**Neufassung des Flächennutzungsplanes der Verbandsgemeinde Kaisersesch (FNP) -
Teilbereich Erneuerbare Energien "Freiflächen-Photovoltaikanlagen" -; Beteiligung
gem. § 2 Abs. 2 BauGB und § 4 Abs. 1 BauGB; hier: Forstbehördliche Stellungnahme**

Neudarstellung von Freiflächen-Photovoltaikanlagen im Flächennutzungsplan in der VG Kaisersesch; Beteiligung TÖB zur landesplanerischen Stellungnahme gemäß § 20 LPIG; hier: Forstbehördliche Stellungnahme

Kail:

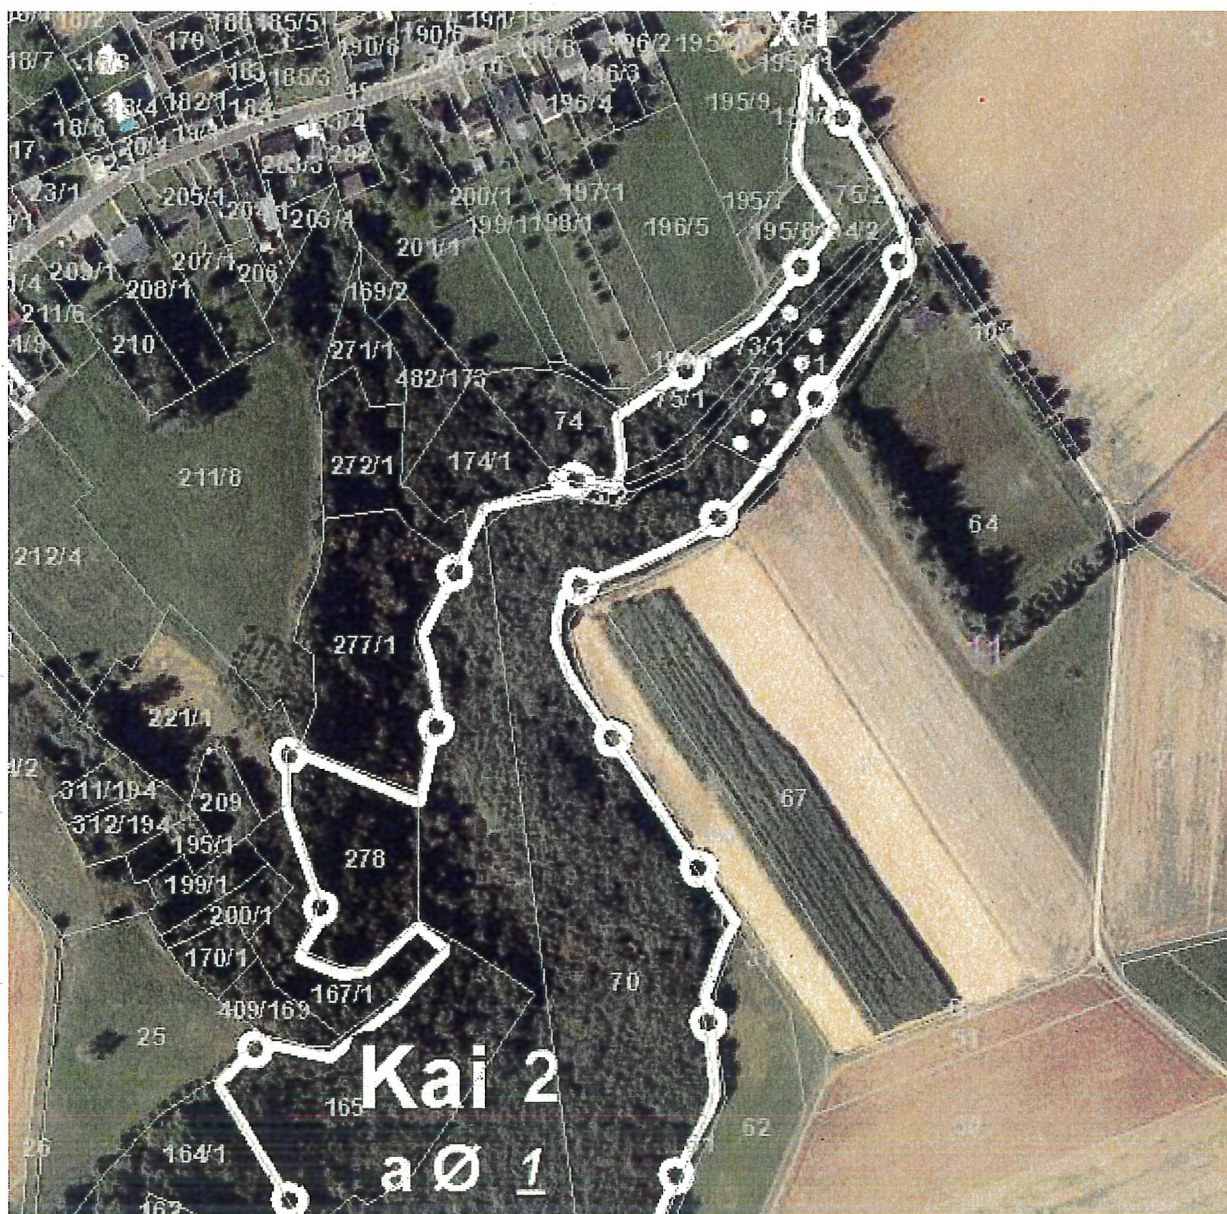
Hier ist eine fehlerhafte Aussage unter Punkt 5.9.7 getroffen: Die Planfläche grenzt – entgegen der Aussage im Planentwurf – direkt an den Forstbetrieb der Gemeinde Kail und somit an Wald im Sinne des Gesetzes, zumindest auch in einer Entfernung < 30 m, an (Gemeindewald Kail, Abt. 2, siehe Luftbildausschnitt).

Für Kail ist derselbe Maßstab wie in den anderen Gemeinden, in welchen Wald betroffen ist, anzusetzen. Somit sollen hier ebenfalls die Hinweise zur Abstandsregelung von 30,0 m, dem Haftungsausschluss und das Sicherstellen der Zu- und Abfahrt zu Waldbereichen mit aufgenommen werden.

Urmersbach:

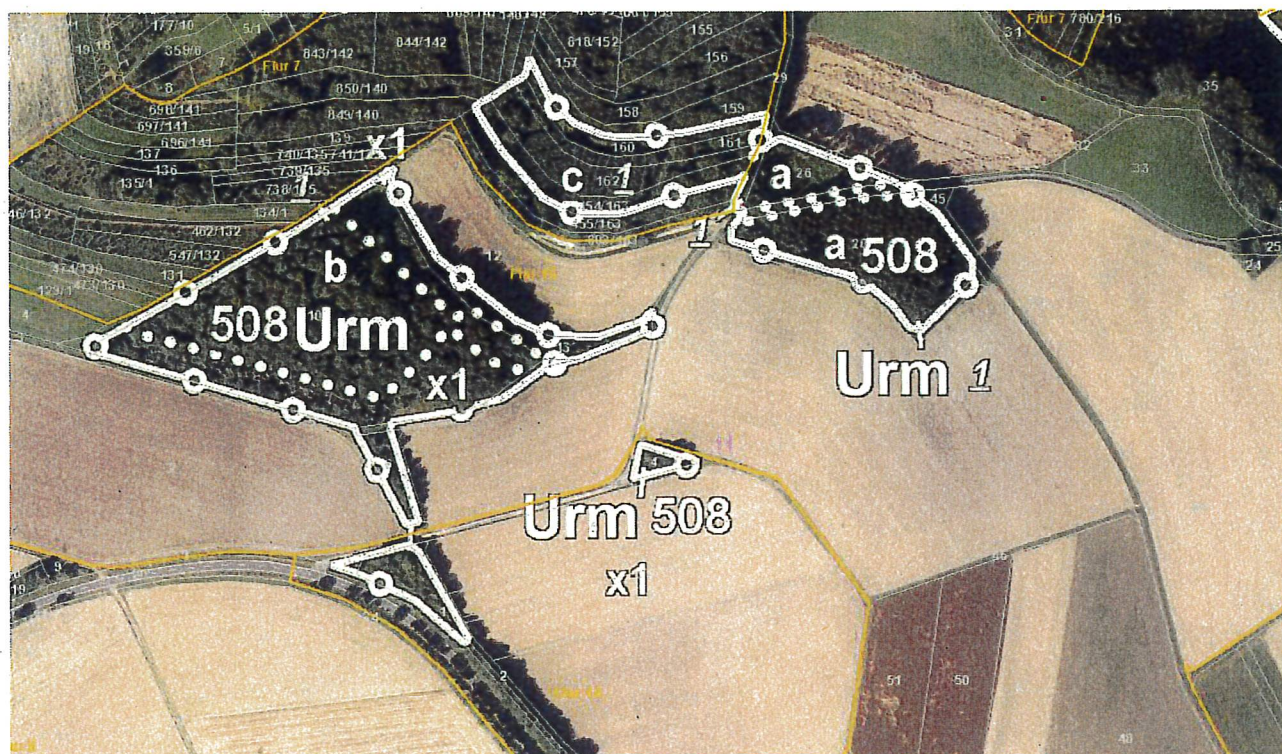
Unter dem Punkt 5.14.7 wird lediglich benannt, dass Waldflächen nicht unmittelbar angrenzen. Dem Planentwurf zufolge, sind aber zumindest an einer Stelle Waldflächen in einem Abstand < 30,0 m zur Planfläche gelegen (siehe Luftbild, angrenzend an Abt. 508 des Gemeindewaldes Urmersbach).

Für Urmersbach ist derselbe Maßstab wie in den anderen Gemeinden, in welchen Wald betroffen ist, anzusetzen. Somit sollen hier ebenfalls die Hinweise zur Abstandsregelung von 30,0 m, dem Haftungsausschluss und das Sicherstellen der Zu- und Abfahrt zu Waldbereichen mit aufgenommen werden.
